改善箇所説明図

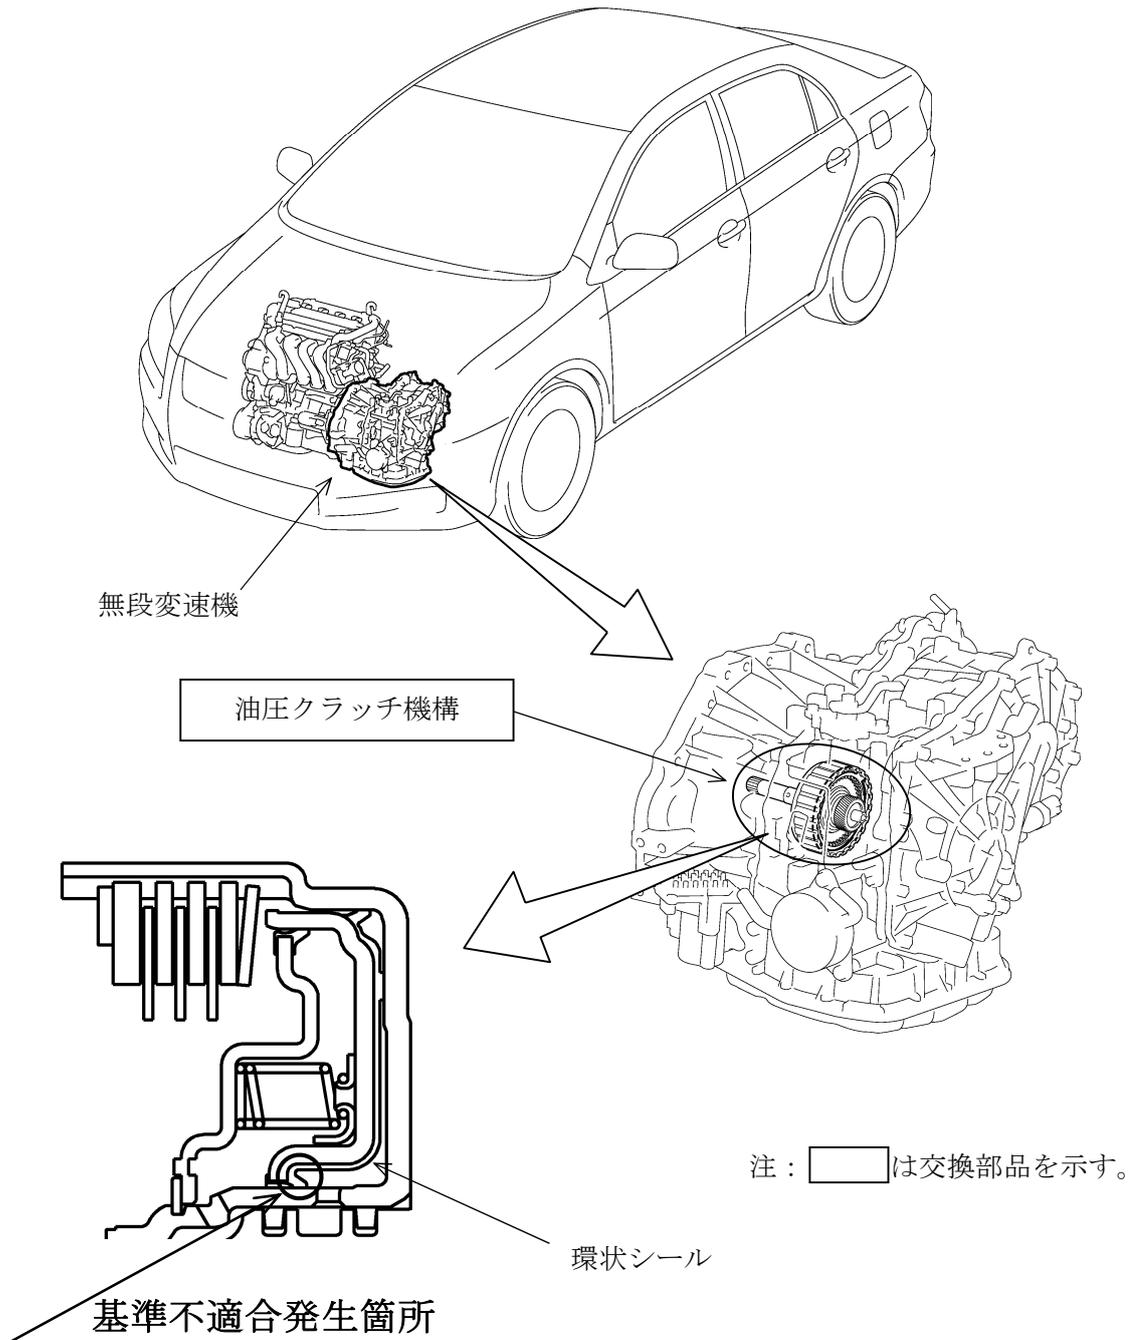
無段変速機の油圧クラッチ機構において、油圧を保持するための環状シール部の寸法精度が不適切なため、シールが偏心した状態で組み付けられているものがある。そのため、当該シールが損傷してクラッチが作動不良となり、走行不能に至るおそれがある。

全車両、油圧の保持状態を点検し、正常な場合は油圧クラッチ機構を対策品に交換する。異常な場合は、対策品が組み込まれた無段変速機に交換する。
